ROMÂNIA
JUDEȚUL SĂLAJ
CONSILIUL JUDEȚEAN

Nr. 2157 data 16.02.2016

CLARIFICARI LA DOCUMENTAȚIA DE ATRIBUIRE ANEXATĂ ANUNȚULUI DE PARTICIPARE NUMĂRUL 165336 DIN 05.01.2016 PUBLICAT ÎN SEAP PENTRU PROCEDURA DE ATRIBUIRE A CONTRACTULUI DE ACHIZIȚIE PUBLICĂ AVÂND CA OBIECT: "Reabilitare drum județean DJ 191C: Nușfalău - Crasna - Zalău - Creaca".

Cod desen: 1312939-POD-PT+DDE-P01

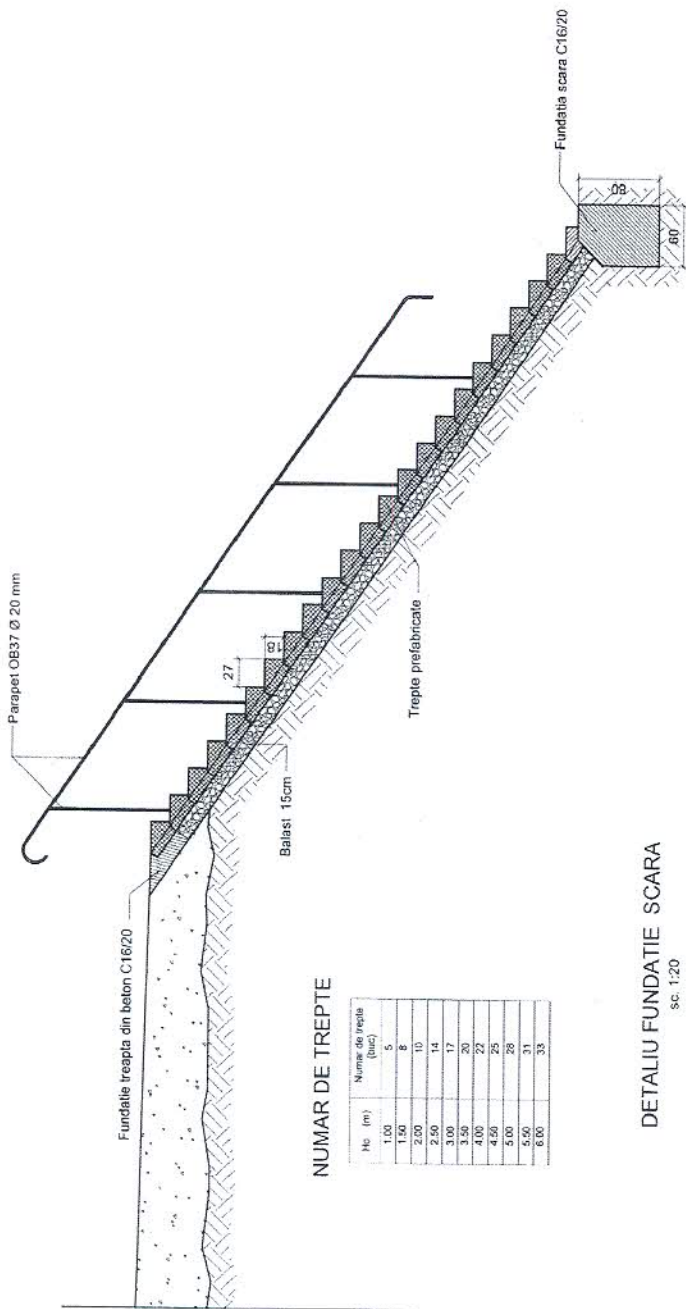
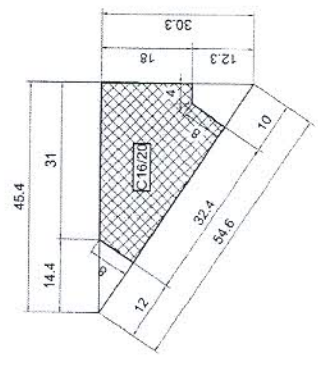
Conform **Descrieri de pret, cap Lucrari de poduri, X Preturi S.T. (Racordare cu terasamentele) pret S.T. 02 – Scari pe taluze** va solicitam urmatoarele:

- sa ne transmiteti un detaliu de executie din care sa reiasa grosimea stratului de nisip, grosimea si tipul de beton ce se vor pune in opera, ce elemente prefabricate se vor pune in opera (detalii de executie si pentru aceste elemente prefabricate).
- sa ne specificati tipul mortarului;
- sa ne transmiteti un detaliu de executie pentru parapet.

- se anexează planșa de detaliu 1312939-POD-PT-DE-P01 - *Detaliu scări*;
- se va utiliza mortar de tip M100.

Cod desen: 131.2939-POD-PT+DE-DDE-P02

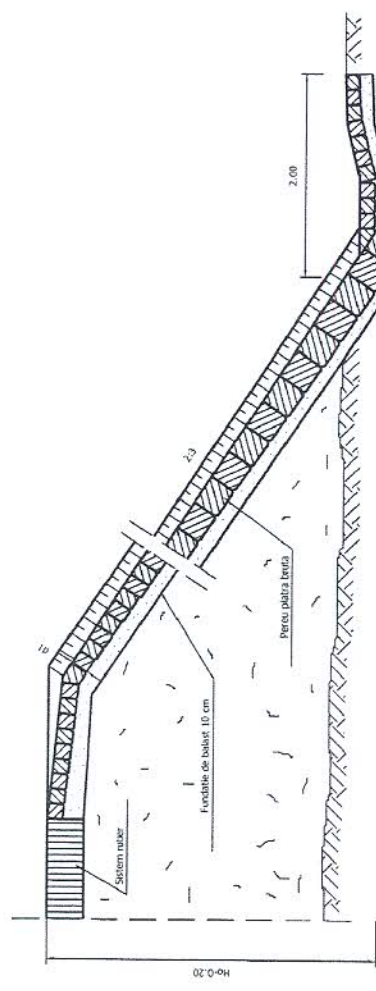
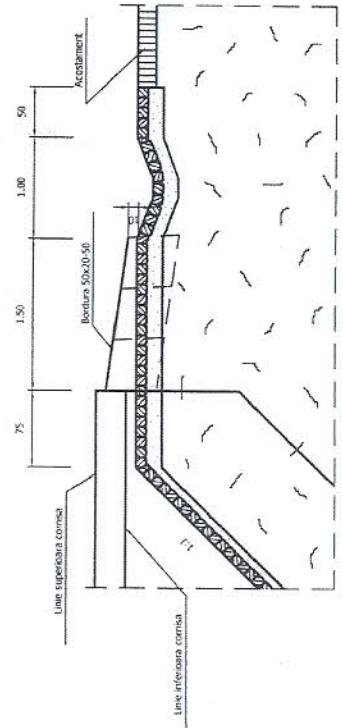
Conform **Descrieri de pret, cap Lucrari de poduri, X Preturi S.T. (Racordare cu terasamentele) pret S.T. 03 – Casiuri pe taluze** va solicitam urmatoarele:

- sa ne transmiteti un detaliu de executie din care sa reiasa grosimea stratului de nisip, grosimea si tipul de beton ce se vor pune in opera;
- sa ne specificati exact daca se vor folosi elemente prefabricate sau piatra bruta;
- sa ne specificati tipul mortarului;

- se anexează planșa de detaliu 1312939-POD-PT-DE-P02 - *Detaliu casiu*;
- se va utiliza mortar de tip M100.
